DODATEK č. 2 SMLOUVY O DÍLO

- 1) Smluvní strany uzavřely dne 7. 9. 2016 smlouvu o dílo na zhotovení stavby „Brno, Jugoslávská – rekonstrukce kanalizace a vodovodu“, ve znění dodatku č. 1 uzavřeným dne 8. 12. 2016.
- 2) Předmětem dodatku č. 2 je změna rozsahu stavebních prací na objektech:
 - SO 01.1 Kanalizace – trubní část (změna č. 1)
 - SO 01.2 Kanalizace – štolování, protlaky (změna č. 1)
 - SO 02.1 Kanalizační přípojky – trubní část (změna č. 2)
 - SO 05.1 Komunikace – vozovky (změna č. 3)
 - SO 05.2 Komunikace – chodníky (změna č. 3).

Brno, Jugoslávská - rekonstrukce kanalizace a vodovodu

- Změnový list č. 1 – Zkrácení "Stoky B"
- Změnový list č. 2 – Provádění kanalizačních přípojek štolou
- Změnový list č. 3 – Zapravení povrchů

Příloha č. 1 – Popis změny č. 1**Změnač.1 – Zkrácení "stoky B"**

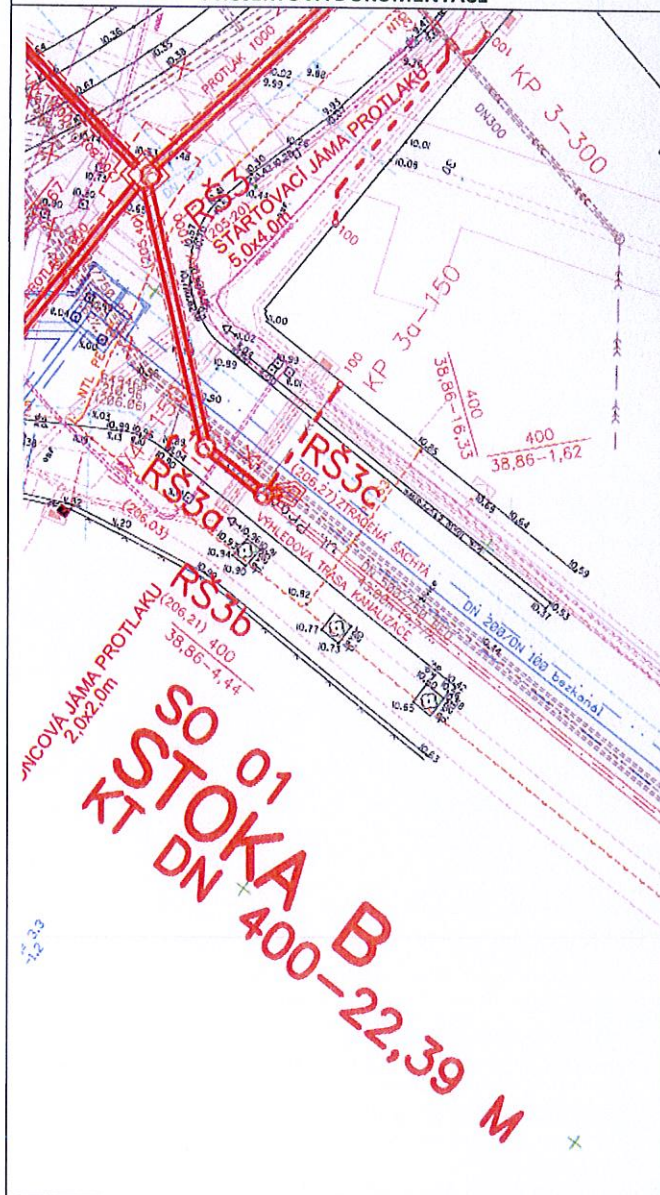
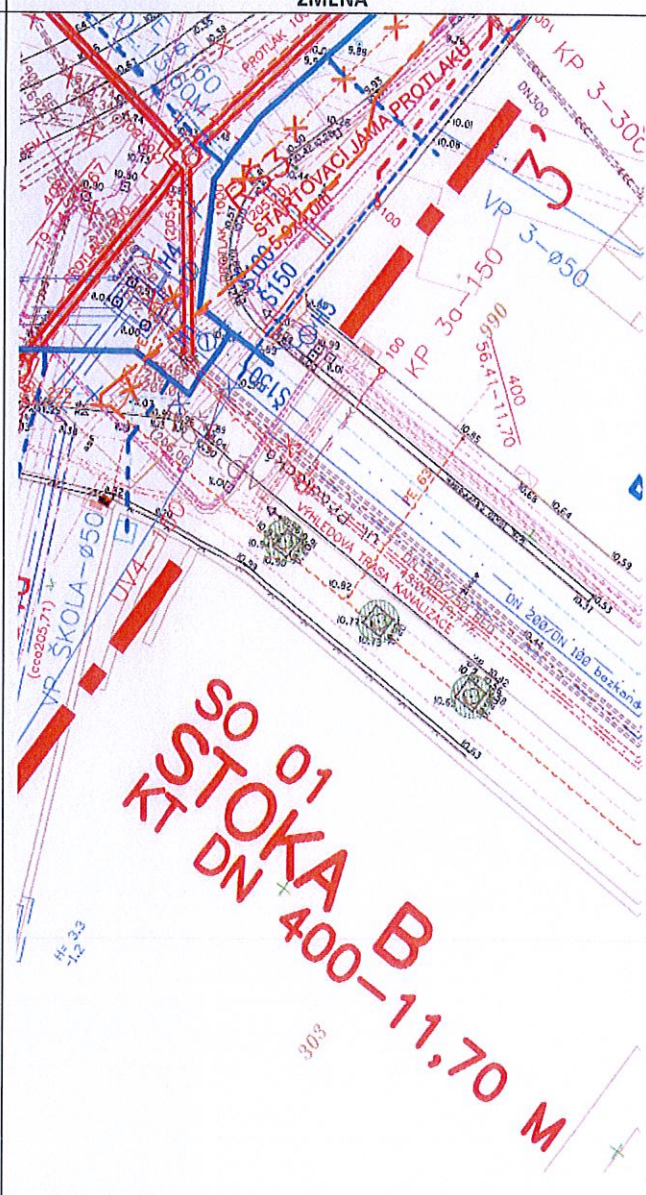
Z důvodu koordinace objízdných tras akcí „Brno, Jugoslávská – rekonstrukce kanalizace a vodovodu“ a „Brno, Francouzská – rekonstrukce kanalizace a vodovodu“ musí zůstat ulice Přadlácká nepřetržitě průjezdná v době realizace obou staveb.

Šachty RŠ3a, RŠ3b a RŠ3c umístěné v ul. Přadlácká není možné provést za plného dopravního provozu. Z tohoto důvodu byla upravena trasa a délka "stoky B" KT DN400 v ul. Přadlácká. Protlak z šachty RŠ3 byl napojen do stávající šachty v ul. Přadlácké. Uvedenou změnou došlo ke zkrácení "stoky B" z původních 22,39 m na 11,7 m - tj. **zkrácení o 10,69 m**. Původně vyprojektované revizní šachty RŠ3a, RŠ3b a RŠ3c; uliční vpust UV4-150 a dešťový svod KP3a-150 se nerealizovaly. Stávající revizní šachta v ul. Přadlácká byla stavebně opravena včetně nových stupadel.

Příloha č. 2 – Popis změny č. 2**Změna č. 2 – Provádění kanalizačních přípojek štolou**

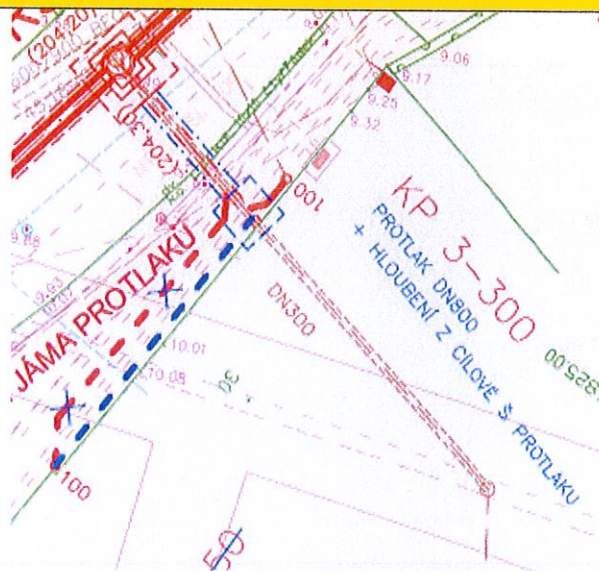
V rámci projektové dokumentace měly být všechny kanalizační přípojky (kromě KP4-300 a KP6-200) provedeny otevřeným výkopem.

Křížení kanalizačních přípojek s velkým množstvím inženýrských sítí (vodovod, plynovod, kabely O2, kabely VN 2x, kabely NN) v celé délce přípojky a velké hloubky výkopu (až 6,4 m) neumožňuje provést bezpečné zapažení otevřeného výkopu pro provádění prací.

Z těchto důvodů byly kanalizační přípojky provedeny štolou 1200/1700 popř. protlakem DN800.

Jedná se o přípojky: KP3-300, KP7-300, KP9a-200, KP9b-200, KP9C-300, KP11-250, KP13a-200, KP13b-150, KP15-200, KP17-200, KPM46-150/200, DPMB1-150, DPMB2-150, DPMB3-150, KPT-150, UV3-150, KP13-dešť.

KP3 - 300

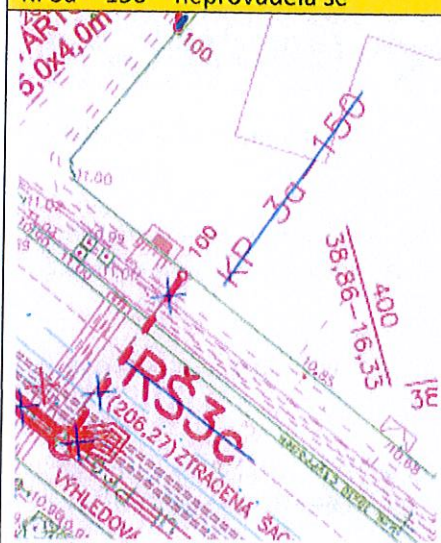
PROJEKTOVÁ DOKUMENTACE	ZMĚNA
Otevřený výkop	Protlak DN800, délka 5,5 m
KP3 – dl. 8,25 m	
KP3 _{dešťová} – dl. 13,16 m	Bez změny
KP3 _{dešťová} – dl. 2,13 m	Bez změny
	Š KP3 – rozměr (2*1,5*4,5); 209,55-205,05=4,5m

KP3a – 150 – neprováděla se

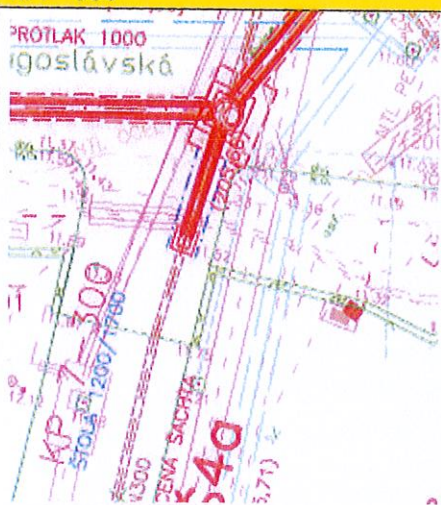
PROJEKTOVÁ DOKUMENTACE	ZMĚNA
Otevřený výkop	Přípojka se neprováděla. Viz. změna stoky B.
KP3a – dl. 7,96 m

KP7 - 300

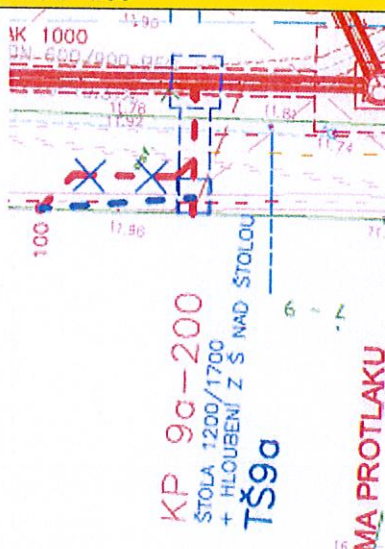
PROJEKTOVÁ DOKUMENTACE	ZMĚNA
Otevřený výkop	Štola 1200/1700; délka 4,8 m
KP7 – dl. 5,7 m	
RŠ4 – rozměry (1,95*1,95) TŠ4 – rozměry (3,25*3,25)

KP9a - 200

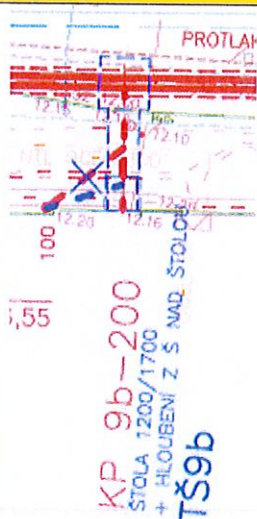
PROJEKTOVÁ DOKUMENTACE	ZMĚNA
Otevřený výkop	- štola 1200/1700; délka 5,0 m - hloubení z šachty nad štolou
KP9a – dl. 5,04 m	
KP9a _{dešťová} – dl. 6,88 m	Bez změny
	TŠ 9a – rozměr (2*2*5,7); 211,67-206,04=5,7m

PROJEKTOVÁ DOKUMENTACE	ZMĚNA
Otevřený výkop	- štola 1200/1700; délka 5,0 m - hloubení z šachty nad štolou
KP9b – dl. 4,9 m	
KP9b _{dešťová} – dl. 2,54 m	Bez změny
	TŠ 9b – rozměr (2*2*5,7); 211,95-206,27=5,7m

KP9c - 300

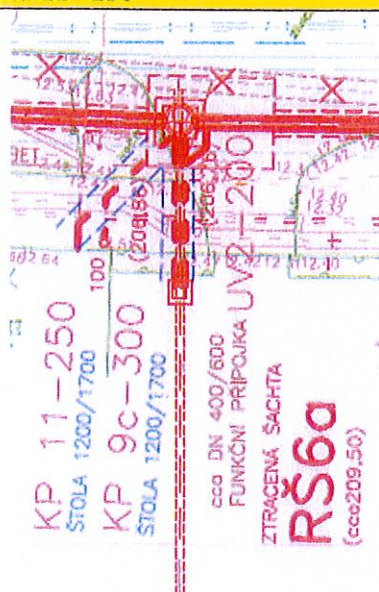
PROJEKTOVÁ DOKUMENTACE	ZMĚNA
Otevřený výkop	Štola 1200/1700, délka 5,9 m
KP9c – DN300, dl. 7,0 m

KP11 - 250

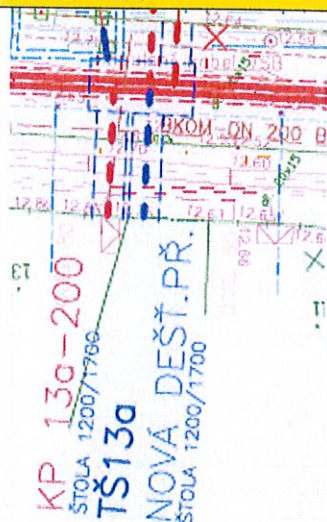
PROJEKTOVÁ DOKUMENTACE	ZMĚNA
Otevřený výkop	Štola 1200/1700, délka 4,9 m
KP11 – DN250, dl. 6,6 m	
KP11 _{dešťová} – dl. 2,0 m	Bez změny

KP13a - 200

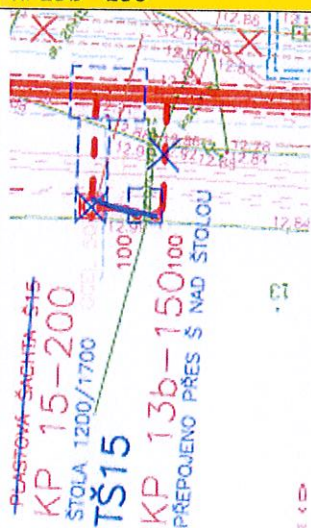
PROJEKTOVÁ DOKUMENTACE	ZMĚNA
Otevřený výkop	Štola 1200/1700, délka 5,0 m
KP13a – DN200, dl. 5,02 m	
	TŠ 13a – rozměr (4,0*2,0*6,0)

KP13b - 150

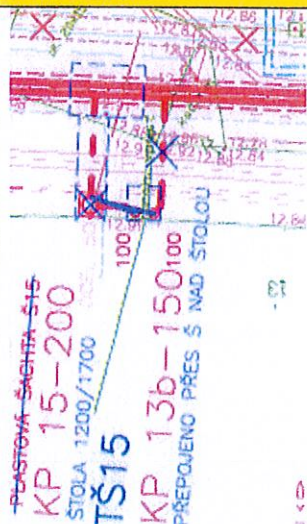
PROJEKTOVÁ DOKUMENTACE	ZMĚNA
Otevřený výkop	Přepojeno přes šachtu nad štolou
KP13b – DN200, dl. 4,73 m	Změna délky na 2,83 m (o 40 % kratší)

KP15 - 200

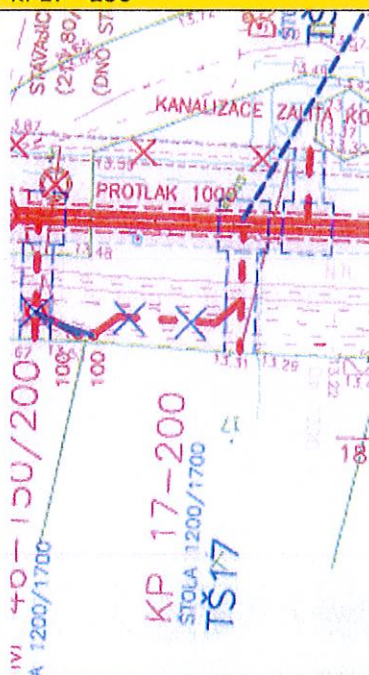
PROJEKTOVÁ DOKUMENTACE	ZMĚNA
Otevřený výkop	Štola 1200/1700; délka 4,5 m
KP15 – DN200, dl. 4,9 m	
KP15 _{dešťová} – dl. 2,34 m	Bez změny
Plastová šachta Š15	Šachta se neprováděla
	TŠ 15 – rozměr (3,0*2,0*6,0)

KP17 - 200

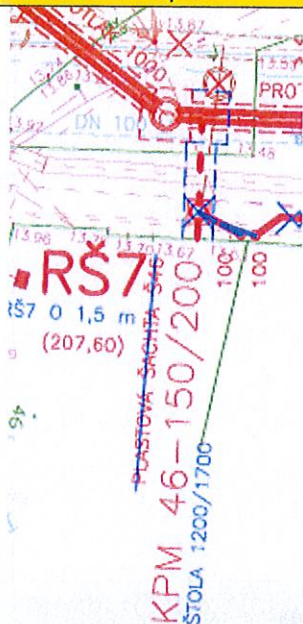
PROJEKTOVÁ DOKUMENTACE	ZMĚNA
Otevřený výkop	Štola 1200/1700; délka 5,0 m
KP17 – DN200, dl. 4,91 m	
KP17 _{dešťová} – dl. 6,45 m	Změna délky na 2,26 m (o 65 % kratší)
Plastová šachta Š46	Šachta se neprováděla
	TŠ 17 – rozměr (2,0*2,0*6,0)

PROJEKTOVÁ DOKUMENTACE	ZMĚNA
Otevřený výkop	Štola 1200/1700; délka 4,9 m
KPM 46 – DN150/200, dl. 4,68 m	
KPM 46 _{dešťová} – dl. 1,9 m	Bez změny
	Rozšíření šachty RŠ7 – rozměr (2,0*1,5*6,4)

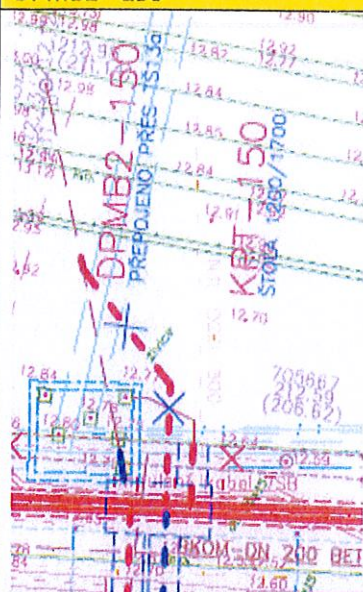
PROJEKTOVÁ DOKUMENTACE	ZMĚNA
Otevřený výkop	Štola 1200/1700; délka 2,0 m
DPMB1 – DN150, dl. 3,0 m	
	TŠ DPMB1 – rozměr (2,0*2,0*6,0)

PROJEKTOVÁ DOKUMENTACE	ZMĚNA
Otevřený výkop	Přepojeno přes TŠ 13a
DPMB2 – DN150, dl. 10,80 m

DPMB3 - 150

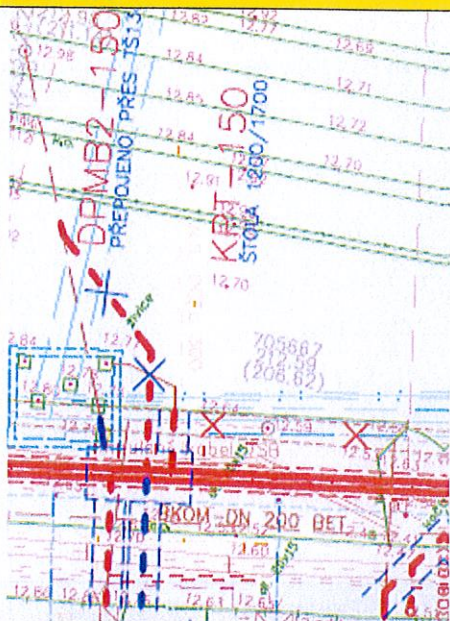
PROJEKTOVÁ DOKUMENTACE	ZMĚNA
Otevřený výkop	Štola 1200/1700; délka 2,0 m
DPMB3 – DN150, dl. 4,5 m

PROJEKTOVÁ DOKUMENTACE	ZMĚNA
Otevřený výkop	Štola 1200/1700; délka 2,0 m
KPT – DN150, dl. 2,5 m

PROJEKTOVÁ DOKUMENTACE	ZMĚNA
Otevřený výkop	Štola 1200/1700
UV3 – DN150, dl. 3,3 m	Z důvodu omezeného prostoru musela být UV1 vybudovaná za "kioskem". - nová délka 10,0 m

Příloha č. 3 – Popis změny č. 3

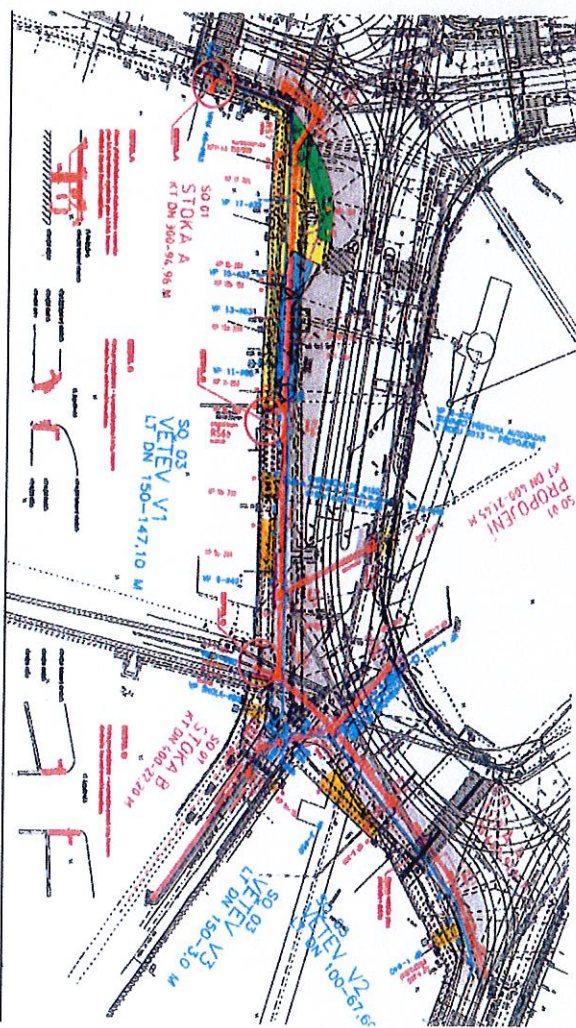
Změna č. 3 – Zapravení povrchů

Z důvodu složité dopravní situace na ulicích Jugoslávská, Merhautova a v blízkém okolí, v době realizace akcí „Brno, Francouzská – rekonstrukce kanalizace a vodovodu“ a „Brno, Jugoslávská – rekonstrukce kanalizace a vodovodu“, bude akce DPMB, a.s. - rekonstrukce kolejového tělesa „RKT Vranovská/Jugoslávská“ vč. rekonstrukce zastávek v úseku mezi ul. Merhautova/Vranovská zahájena až v roce 2018.

S ohledem na výše uvedené se zástupci BVK, a.s., DPMB, a.s., BKOM, a.s. dohodli, že v rámci akce „Brno, Jugoslávská – rekonstrukce kanalizace a vodovodu“ **nebude provedena celoplošná obnova vozovky a chodníků v celém rozsahu dle PD**. Zapraveny budou pouze rýhy po rekonstrukci vodovodu, výkopy a těžní jámy po rekonstrukci kanalizace lokálně do původního stavu včetně odskoků jednotlivých vrstev komunikace. Chodník v ul. Merhautova (cca 3 roky starý) bude zapraven finálně.

Následně v roce 2018 provedou Brněnské komunikace, a.s. v koordinaci s DPMB, a.s. celoplošnou obnovu komunikace (chodníky, obruby, vozovku).
